泊発電所3号炉 防潮堤の設計方針について

令和3年9月30日
北海道電力株式会社

指摘事項に対する回答一覧表 (防潮堤の設計方針について)

1.2 検討経緯

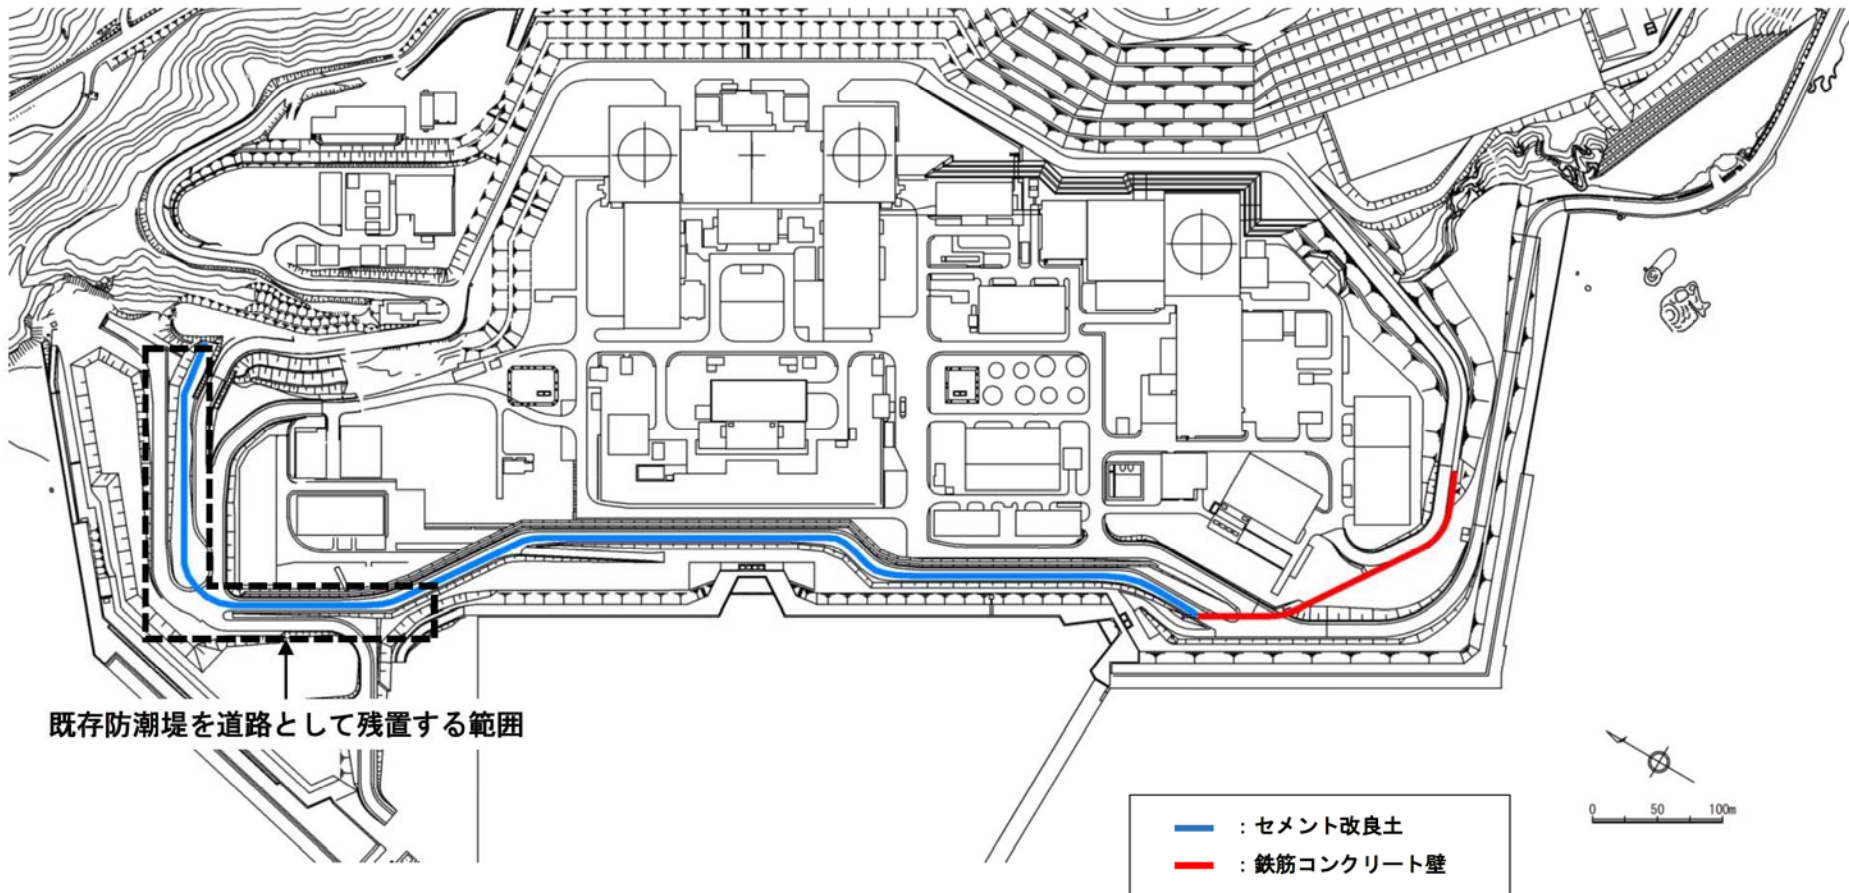
No	指摘事項	審査会合日	対応状況	回答方針
1	<p>本年9月及び12月に防潮堤の構造概要及び設計方針について説明するとしているが、説明には以下の内容を含めること。</p> <ul style="list-style-type: none"> ・新設する防潮堤の構造選定の考え方 ・セメント改良土部と鋼製壁部の使い分けの考え方 ・既存の防潮堤を残置することの悪影響と対応の考え方 	R3.8.26	本 日 ご 説 明	「新設する防潮堤の構造選定の考え方」及び「セメント改良土部と鋼製壁部の使い分けの考え方」については、各構造形式を採用した理由を記載した。(p.5,7~11)
			後 日 回 答 予 定	「既存の防潮堤を残置することの悪影響と対応の考え方」については、既存防潮堤の崩壊による影響がないことを資料に記載したうえで、詳細は今後説明する。(p.5,6)

- 新設する防潮堤の検討経緯は、以下のとおりである。
 - 平面線形については、①区間は新設する防潮堤に対して残置する既存防潮堤の地震による崩壊の影響がない離隔を確保するとともに、1,2号放水路に直交し、防潮堤の設置及び堅固な地山に接続が可能な位置、②区間は既存防潮堤と同じ位置、③区間は防潮堤の設置及び堅固な地山に接続が可能な位置とした。
 - 新設する防潮堤はセメント改良土による構造とし、1,2号取水路及び1,2号放水路については、セメント改良土を上載荷重として見込んだ場合、耐震裕度が小さくなることから鋼製壁による構造とした。
 - さらに、鋼製壁部については、1,2号取水路及び1,2号放水路の上部を横断部、セメント改良土部と接続する箇所を取合部とした。
